COMMITATO VALUTAZIONE DI IMPATTO AMBIENTALE

Parere n. 4 seduta del 11.03.2019

OGGETTO: Ditta: Agorà 2000 S.r.l.
Intervento: Variante n. 6 ai lotti PN 24-22 Ex PN 23/b del PDL di via Calnova – Permesso di Costruire Edificio Commerciale-Ricettivo in Comune di Noventa di Piave (VE). Procedura di verifica di assoggettabilità alla procedura di VIA ai sensi dell'art. 19 del D.Lgs n. 152/06 e ss.mm.ii.

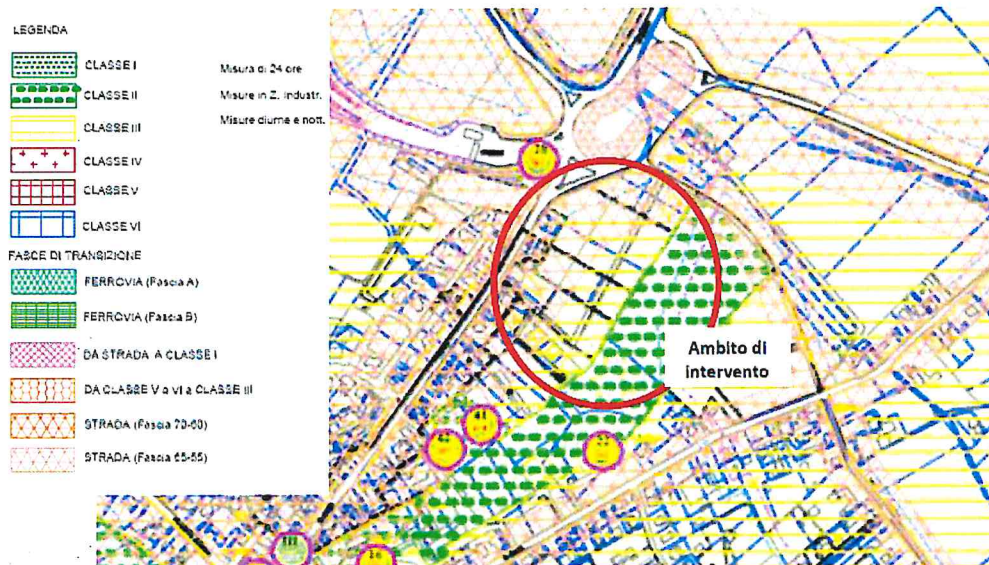
Con le integrazioni è stata richiesta, in considerazione della vicinanza con l'outlet "Noventa di Piave" grande attrattore di traffico, una stima dei flussi di traffico di fondo e generati dalla struttura commerciale nei periodi di maggiore afflusso coincidente con il periodo dei saldi. Si evidenzia che la documentazione integrativa non ha approfondito la tematica. Nel medesimo contesto si chiedeva di identificare soluzioni soddisfacenti per evitare eventuali problemi di traffico veicolare causati dai visitatori della struttura stessa.

Il proponente suggerisce la chiusura dell'accesso nord, più critico per la commistione con i flussi diretti all'outlet, e garantire l'accesso dalle vie laterali di via Calnova (frece rosse) e l'uscita da via Calnova posta a sud del lotto (frece blu).

L'analisi delle proposte formulate dal progettista per dare soluzione al traffico nei periodi di maggiore afflusso coincidente con il periodo dei saldi porta alle seguenti valutazioni.

Dalla documentazione presentata, l'incremento del traffico indotto in termini assoluti (2%) è da considerare non significativo.

In merito alle soluzioni viabilistiche mitigative proposte dai progettisti, le stesse, a seguito di confronto con gli uffici comunali, non possono essere accolte in quanto inattuabili. La chiusura di via Rialto pregiudicherebbe l'accesso ai vicini alberghi e l'uscita, indicata in figura con le frecce azzurre, interferisce con un'area prettamente residenziale. Lo stesso Comune di Noventa di Piave, in sede di comitato VIA come da verbale prot. n. 18177/19, suggerisce che eventuali modifiche al flusso viario esistente in occasione del verificarsi di criticità dovranno essere condivise con il competente ufficio di polizia locale.

1. Dovranno essere condivise con il competente ufficio di polizia locale eventuali modifiche al flusso viario esistente in occasione di eventuali criticità relative al traffico.
2. Per tutelare le falde profonde devono essere adottati sistemi di fondazione con opportuni accorgimenti volti ad evitare di mettere in comunicazione i diversi acquiferi.
3. Per quanto attiene alle terre da scavo, queste dovranno essere gestite secondo le indicazioni di cui al DPR 120/2017.
4. Dovrà essere presentata al consorzio di bonifica competente per territorio una relazione di compatibilità idraulica ai fini della necessaria verifica del rispetto dell'invarianza idraulica.

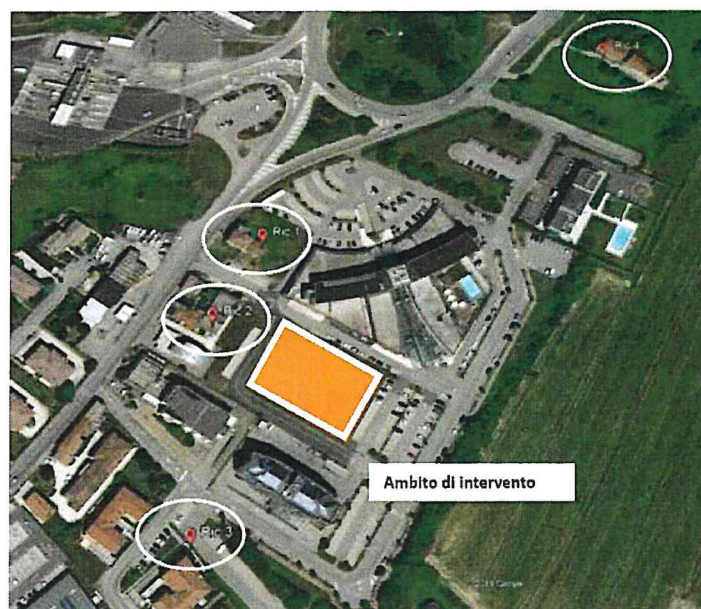
L'area oggetto di intervento, evidenziata nel cerchio rosso in figura 5, è ricompresa all'interno della zona III, di tipo misto, e in parte ricompresa nella fascia di rispetto/transizione stradale "Strada Fascia 65-55".

Per quanto riguarda la fase di esercizio è stata redatta una apposita relazione previsionale di impatto acustico che ha dimostrato che l'impatto acustico delle opere in progetto e del traffico veicolare indotto dalle opere urbanistiche correlate risulti **ENTRO I LIMITI DI ZONA**, è compatibile con la destinazione urbanistica dei luoghi.

Sulla base di quanto sopra esposto si può affermare che il progetto non comporta variazioni significative in termini di impatto acustico rispetto alla situazione attuale.

Evidenziato che si riscontrano attuali superamenti dei livelli acustici presso i ricettori abitativi posti in prossimità della viabilità principale è auspicabile che gli Enti proprietari della viabilità prendano in considerazione soluzioni viabilistiche utili alla ottimizzazione della velocità di transito e dunque dell'impatto sonoro.
